Informe de Respuesta a las Alegaciones al Estudio de Integración Paisajística del Proyecto de Encauzamiento del Barranco de la Saleta

INFORME TÉCNICO A LAS ALEGACIONES AL ESTUDIO DE INTEGRACIÓN PAISAJÍSTICA RELATIVO AL PROYECTO DE ADECUACIÓN DEL ENCAUZAMIENTO DEL BARRANCO DE LA SALETA, EN EL ÁMBITO DE LA CONFEDERACIÓN HIDROGRÁFICA DEL JÚCAR.

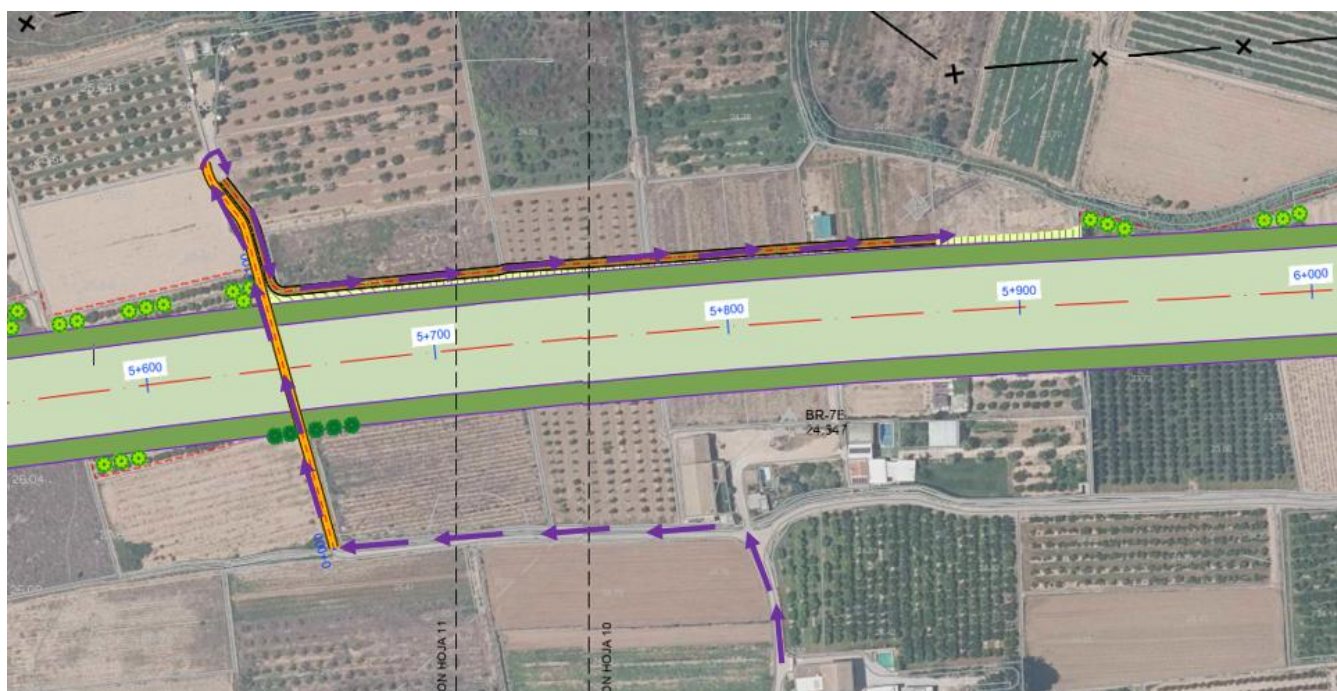
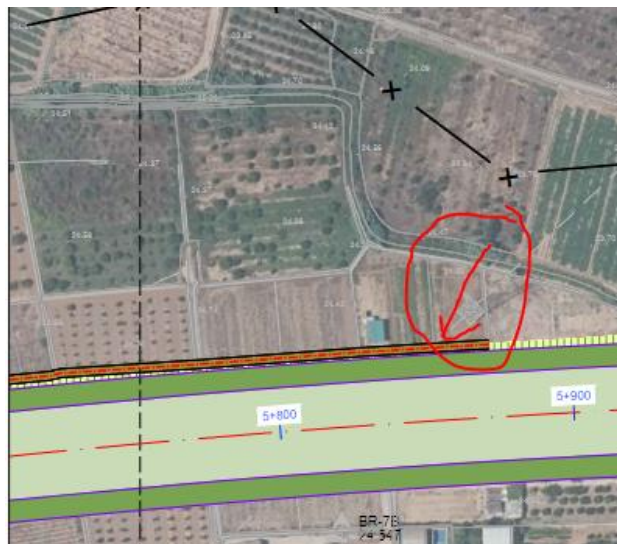
La derivación enterrada albergaría las vías del tren y un canal de servicio para las mismas en condiciones normales, que se convertiría en un gran canal de evacuación en situaciones excepcionales.

Respuesta: Se está estudiando el problema que introduce el paso inferior bajo la línea C3 de ferrocarril, dando salida al flujo hasta el nuevo encauzamiento y las zonas de huerta. El proyecto actual contempla que, en un futuro mediante el acondicionamiento y mejora la capacidad hidráulica del cauce en el tramo urbano, se puedan incorporar caudales al ramo soterrado. La solución, validada hidráulicamente por los estudios del CEDEX, se ha diseñado bajo el condicionante de poder incorporar caudales del barranco en su tramo urbano

La cuestión de soterrar las vías de tren, es una competencia que queda fuera del ámbito de actuación de este proyecto y de esta administración.

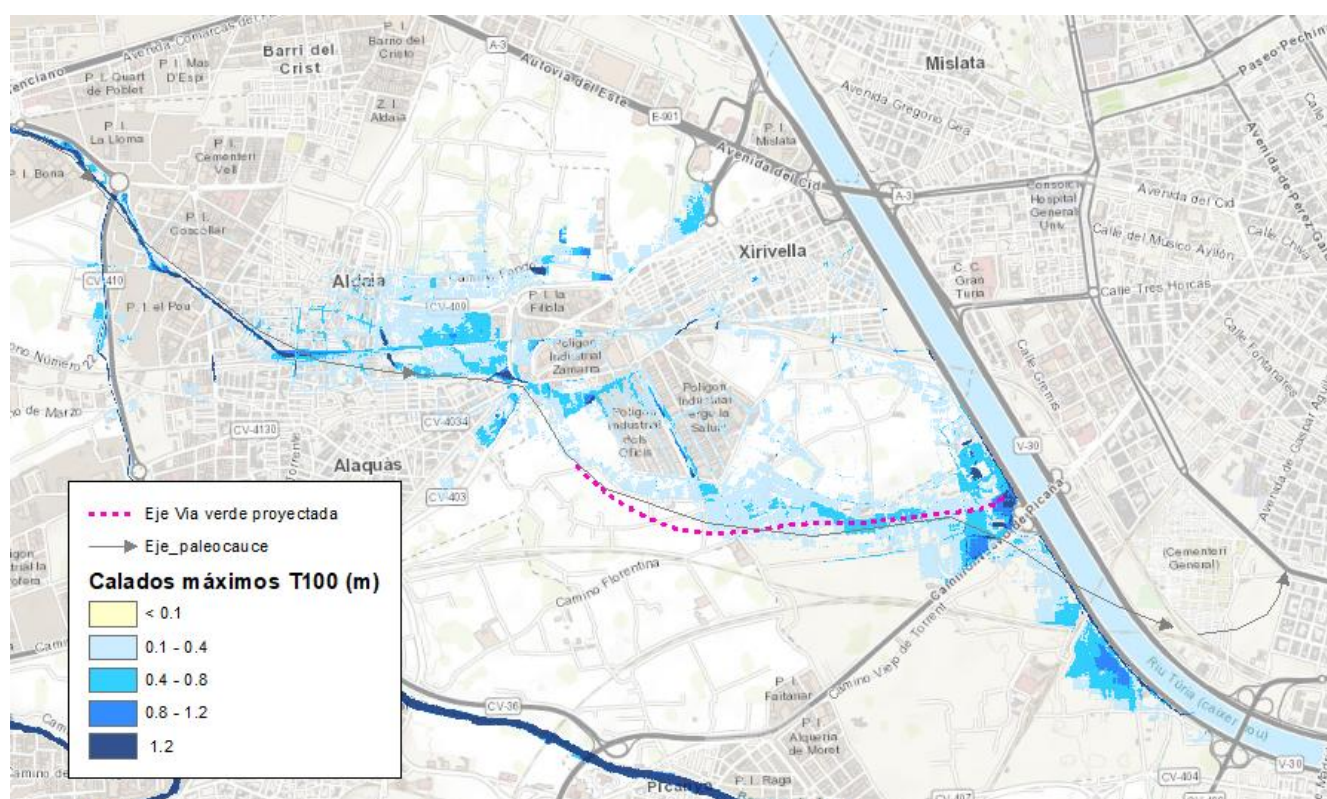
Quant al compliment de les directrius establertes al Pla d'Acció Territorial de l'Horta de València 'article 60 del Decret 219/2018, de 30 de novembre, del Consell, pel qual s'aprova el Pla d'acció territorial d'ordenació i dinamització de l'Horta de València, establix les Directrius generals per a la integració paisatgística del sistema d'infraestructures. En este sentit, de l'estudi de la proposta presentada cal indicar el següent:

a) El projecte no preserva les unitats territorials i de paisatge de l'Horta evitant-ne la fragmentació i la compartimentació de l'espai agrari, donat que la proposta travessa les unitats de paisatge 18, 17 i 19.

Respuesta: La actuación discurre a través de la huerta, pero se adapta, en la medida de lo posible, a la estructura parcelaria de la huerta. Hay que destacar que en aquellos casos donde la conducción va enterrada y discurre por campos de huerta, como es el caso de la zona paralela al cinturón verde de Aldaia-Xirivella, y parte de la huerta de Xirivella, el objetivo principal de la integración paisajística tras la
